**Procedimento de Avaliação de Impacte Ambiental
do Projeto de Loteamento e obras de Urbanização da Zona 1
do IPP 4 - “Cerro da Vinha”**

Parecer da CA

Julho de 2020

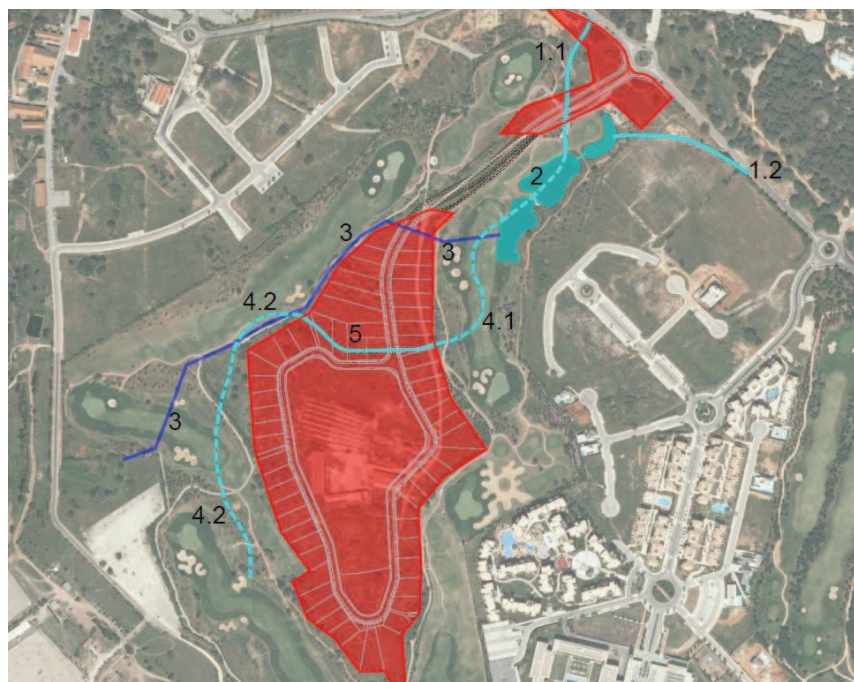
Figura 1 – Como se pode observar o traçado original da linha de água foi desviado pela conduta 3, de forma a não interferir com a área de projecto. Este desvio foi realizado aquando das obras de construção do campo de golfe, em 2004. A zona da conduta enterrada - 3, a seguir aos lagos - 2, intersecta a área do empreendimento (a vermelho), numa parcela sem lotes (os lotes não estarão por cima da conduta – esta estabelece o limite a partir do qual começam os lotes para Sul).

As duas linhas de água correspondentes à numeração 1.1 e 1.2 da figura (ainda a azul claro continuo porque mantêm a situação de referência no seu troço até aos lagos) convergem, como referido para os lagos do campo de golfe, sendo a 1.1 atravessada pela estrada de ligação ao empreendimento (a sua passagem por baixo da estrada é assegurada por estrutura hidráulica avaliada no EIA).
